Vaststellingsrapport bestemmingsplan Kruisvaartkwartier

1.1 Bestemmingsplan Kruisvaartkwartier

Het doel van het bestemmingsplan is de bouw van 450–600 woningen met een aantal dienstverlenende en maatschappelijke functies juridisch–planologisch mogelijk te maken.

NSL monitor 2020 Fijn stof (PM10) – Europalaan

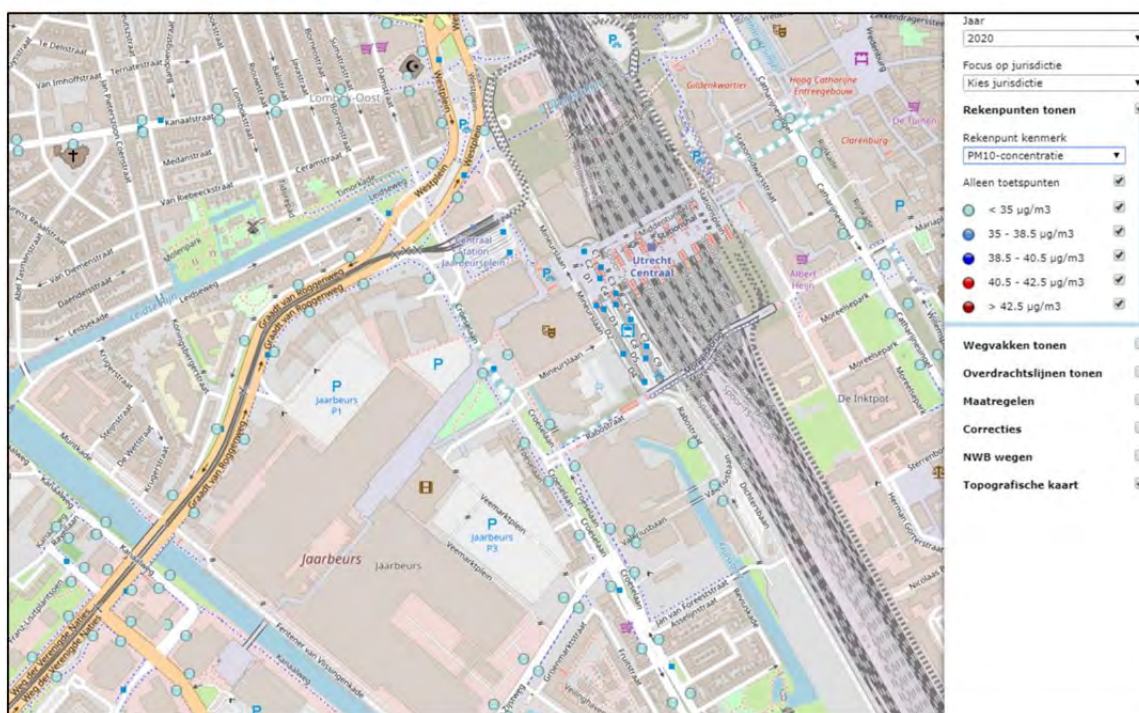
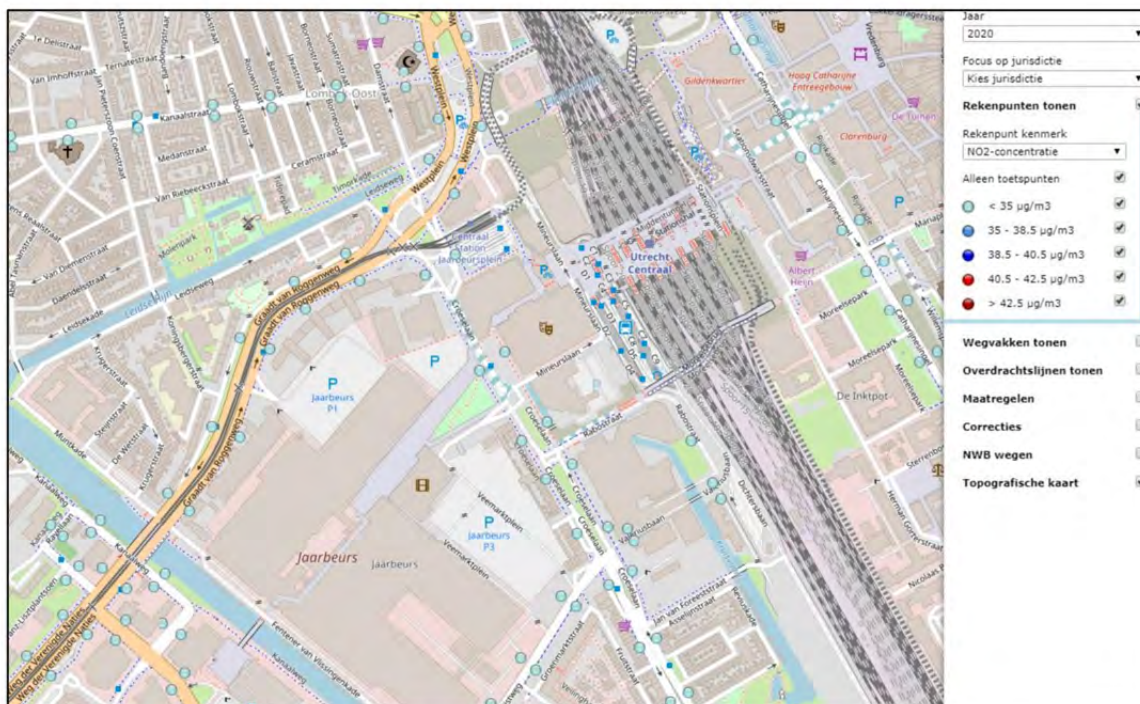
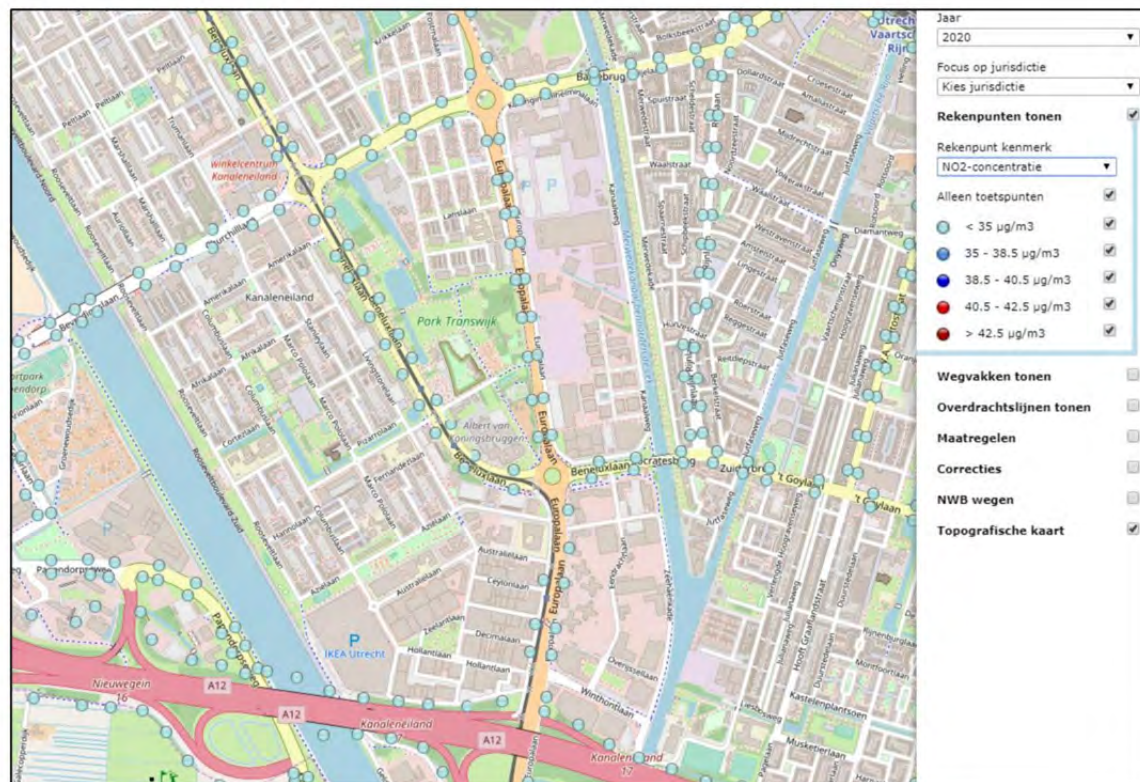
Zo blijven de verkeersbewegingen die het plan veroorzaakt op de Graadt van Roggweg en de Europalaan buiten beeld. Juist op deze wegen is blijkens gegevens van het RIVM nu al sprake van overschrijdingen en bijna overschrijdingen van de Europese normen voor luchtkwaliteit. De rechtbank van Den Haag gebood in dit kader op 7 september 2017 de Staat om binnen twee weken na 7 september alles te (laten) doen wat nodig is om op de kortst mogelijke termijn daadwerkelijk tot vaststelling te komen van een luchtkwaliteitsplan dat zodanige maatregelen bevat dat op de kortst mogelijke termijn voorspelbaar en aantoonbaar voldaan wordt aan de Europese grenswaarden voor stikstofdioxide en fijnstof. Het verbod de Staat daarnaast met onmiddellijke ingang elke maatregel te (doen) treffen waarvan in de visie van het RIVM statistisch verwacht moet worden dat deze tot voortgaande dan wel hernieuwde overschrijding van de grenswaarden zal leiden. Niet uitgesloten is dat de ontwikkeling van het Kruisvaartkwartier op de Graadt van Roggweg en de Europalaan autoverkeer genereert dat leidt tot voortgaande dan wel hernieuwde overschrijding van de grenswaarden. Het RIVM zou hierover om advies moeten worden gevraagd. Hier zijn college en projectontwikkelaar schriftelijk op gewezen en er is schriftelijk om een dergelijke adviesaanvraag verzocht. Dit verzoek is ongemotiveerd afgewezen. Onduidelijk is overigens waarom met stagnatiefactor 0 lijkt te zijn gerekend. En op bladzijde 37 van het onderzoek bevindt zich een kaartje waaruit blijkt dat de jaargemiddelden stikstofdioxide zich op een enkel punt boven de grenswaarde bevindt en op grote delen van de Croeselaan en Van Zijstweg daar vlak onder. Reden te meer om het

RIVM om advies te vragen opdat geen maatregel genomen wordt die leidt tot een overschrijding van de grenswaarde. Het zou een gotspe zijn als, nadat de Kruisvaartkade is ontwikkeld, de milieuzone moet worden uitgebreid, omdat de luchtkwaliteit is verslechterd.

De Wet milieubeheer bevat regels ten behoeve van de luchtkwaliteit en bevat onder meer de grondslag voor het Besluit en de Regeling Niet In Betekenende Mate bijdragen (NIBM). Op grond van deze regels zijn nieuwe woningbouwlocaties met minder dan 1.500 woningen (bij één ontsluitingsroute) aangemerkt als ontwikkelingen die niet in betekenende mate zullen bijdragen aan de luchtkwaliteit. Een onderzoek naar de effecten van dergelijke projecten op de luchtkwaliteit is dan niet nodig. Niettemin is in het kader van de goede ruimtelijke ordening onderzoek gedaan. Dat onderzoek (bijlage 13 bij de toelichting) bevestigt dat het project niet in betekenende mate bijdraagt en dat de drempelwaardes niet zullen worden overschreden. Het door indieners aangehaalde vonnis in kort geding van dat Rechtbank Den Haag tast de werking van deze wettelijke systematiek niet aan. Dat het plangebied binnen de milieuzone is gelegen betekent evenmin dat de luchtkwaliteit aldaar boven de drempelwaardes zou uitkomen.

De aanvang van de bouw van het plan is op zijn vroegst 2019 en zal niet voor 2020 afgerond zijn. Uit de –mede door RIVM opgezette en uitgevoerde– NSL Monitoring blijken in het jaar 2020 geen statistisch verwachte overschrijdingen langs de Graadt van Roggenweg en de Europalaan (zie bijlage I). Op beide locaties zijn de prognoses voor de concentraties NO₂ en PM₁₀ lager dan 35 µg /m³. Ook indien de bijdrage van de volledige verkeersaantrekkende werking (zijnde maximaal 0,71 µg /m³ en 0,11 µg /m³ voor respectievelijk stikstofdioxide en fijn stof) daar bij opgeteld wordt,

is er geen sprake van een voortgaande dan wel hernieuwde overschrijding. In onderstaande kaartjes is de NSL Monitor 2020 opgenomen.

Bouwplan stedenbouwkundig plan

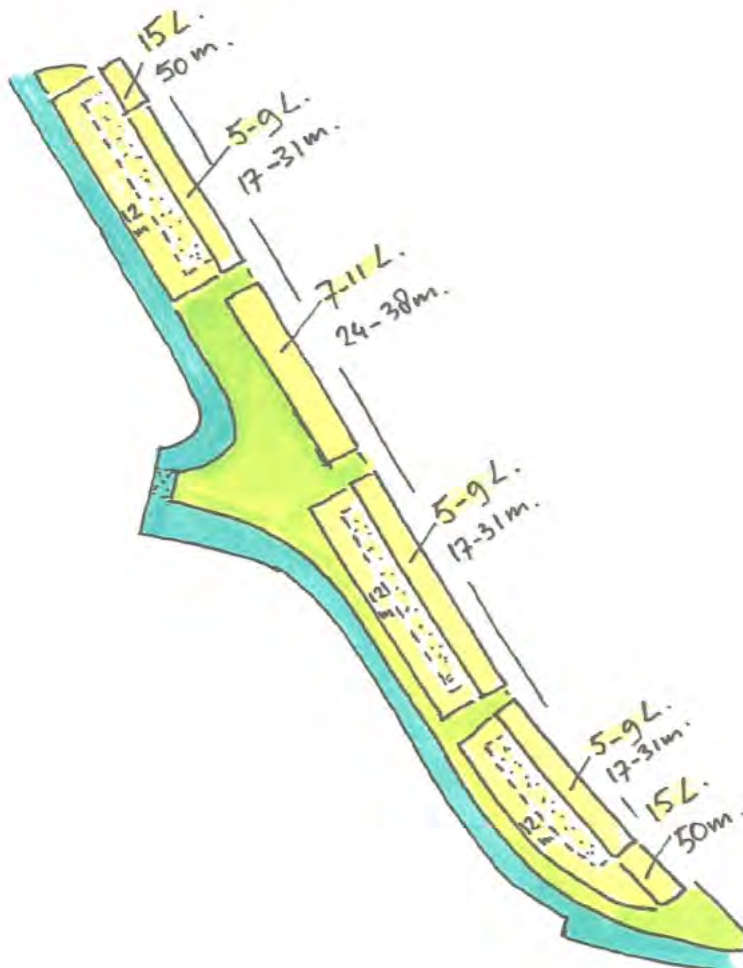
In de bouwvlakken langs het spoor zou er de mogelijkheid moeten zijn om afwisselende bouwhoogtes te maken en niet te bouwen in heel lange monotone bouwblokken met vrijwel één bouwhoogte zoals in het stedenbouwkundig plan (spve).

In dit bestemmingsplan en de regels is dit mijns inziens te gedetailleerd vastgelegd en geeft dat geen ruimte voor andere, misschien wel betere en speelsere bouwvolumes en architectuur.

Variant: Voorstel aanpassing verbeelding met Parkzone en deels uitsluitend bouwen langs het spoor

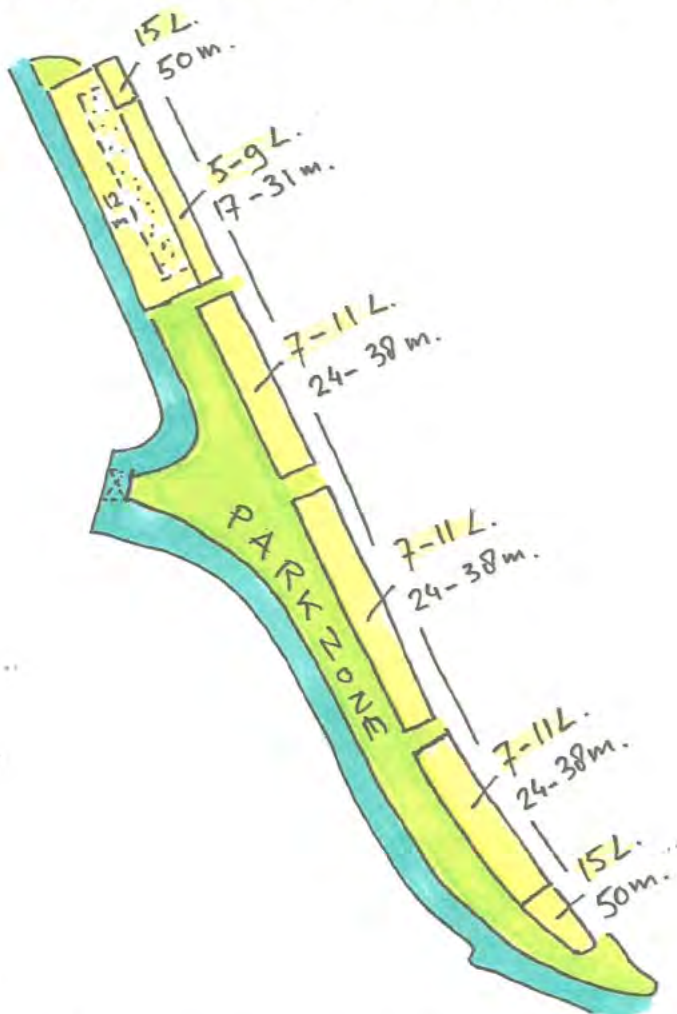
Verder wil ik er voor pleiten dat in beide zuidelijke bouwvlakken ook de mogelijk zou worden opgenomen om uitsluitend langs het spoor te bouwen, dus zonder 'eerste lijns-bebouwing' (laagbouw) op te nemen als een variant-verkaveling.

De bouwhoogten langs het spoor zouden als compensatie dan wel hoger (en nog steeds gevarieerder in hoogtes) moeten worden, bijvoorbeeld tussen 7 en 11 bouwlagen (24 tot 38 meter).

In plaats van de 'eerstelijns-bebouwing' kan dan een veel ruimere groenzone (een ruime Parkzone) tussen de Kruisvaart en de hoge bebouwing langs het spoor komen, bijvoorbeeld in de vorm van (groene) terrassenflats. Zie referentiebeeld hieronder.
